**CONCORRÊNCIA – PROCESSO DE COMPRA FFM/ICESP RS 1842/2022**

**CIRCULAR Nº 05**

**DUVIDAS TÉCNICAS**

Prezados segue para ciência, **Circular 05**, referente a **contratação de empresa especializada em serviços de reforma civil para a obra do Núcleo de Pesquisa, correspondente a 1.274 m<sup>2</sup> de intervenção, localizado no 12º andar - ICESSP (Instituto do Câncer do Estado de São Paulo), situado à Av. Dr. Arnaldo, nº 251, Cerqueira César – São Paulo/SP.**

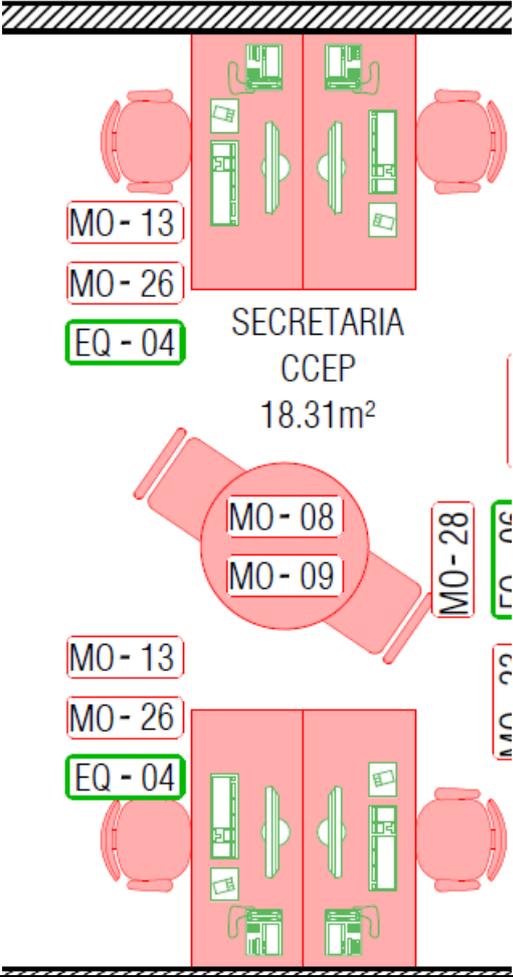
22)	<p>As telas tensionadas estão especificadas na temperatura de cor 3000K, e o restante dos itens apresentam 4000K. Devemos seguir dessa forma ou padronizar? Caso tenhamos que padronizar, considerar qual temperatura de cor?</p>  <p>TELA TENSIONADA - (02) 2,50 x 8,66m (02) - FITA LED LINE 15W/m 3000K - EMBUTIDO EM FORRO DE GESSO (CONSIDERANTO PROFUNDIDADE DO NICHÃO DE h=30cm</p>	<p>Considerar a padronização em 4000K.</p>

23)	<p>Solicitamos o envio da especificação de fluxo luminoso e fabricante da fita de LED.</p>	<p>Fita de Led fornecida junto</p>

<p>TELA TENSIONADA - (02) 2,50 x 8,66m (02) - FITA LED LINE 15W/m 3000K - EMBUTIDO EM FORRO DE GESSO (CONSIDERANTO PROFUNDIDADE DO NICHÃO DE h=30cm</p>	<p>com sistema de tela tensionada – fornecedor de referência Tensoflex 16W/m 3000K IP20</p>
24)	<p>Há preferência por fabricante da tela tensionada?</p>	<p>Fornecedor Tensoflex – conforme memorial de acabamentos de arquitetura</p>
25)	<p>Verificamos que o projeto de forro contém a nota abaixo. Entendemos que o projeto luminotécnico deve ser considerado como escopo da construtora. Nosso entendimento está correto?</p> <div style="border: 2px solid red; padding: 5px; margin-top: 10px;"> <p>NOTA: - NECESSÁRIA AVALIAÇÃO DE PROFISSIONAL HABILITADO PARA ATENDIMENTO DOS NÍVEIS DE ILUMINAÇÃO EXIGIDOS POR NORMA.</p> </div>	<p>Não. O projeto luminotécnico atende as normas.</p>
